高速増殖原型炉「もんじゅ」 に係る安全規制活動

平成19年9月
原子力安全・保安院

[核分裂性プルトニウム富化度]

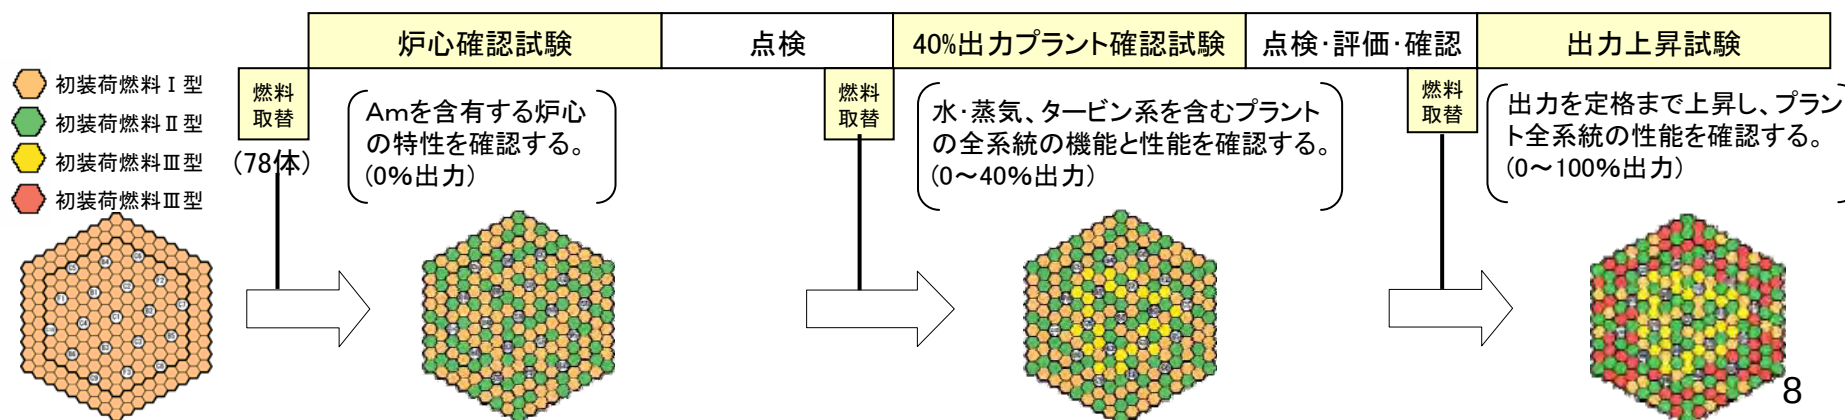
○ 初装荷燃料を変更し、下記のとおりⅠ型～Ⅲ型に分類する。

変更前	変更後
初装荷燃料 (内側炉心／外側炉心／平均) 約 15/20/17wt%	初装荷燃料Ⅰ型 約15／20／17wt%(*1)以下
	初装荷燃料Ⅱ型 約16／21／18wt%(*1)以下
	初装荷燃料Ⅲ型 約16／21／18wt%(*1)以下
取替燃料 (内側炉心／外側炉心／平均) 約 16/21/18 wt%	取替燃料 約 16/21/18 wt% (*1)以下
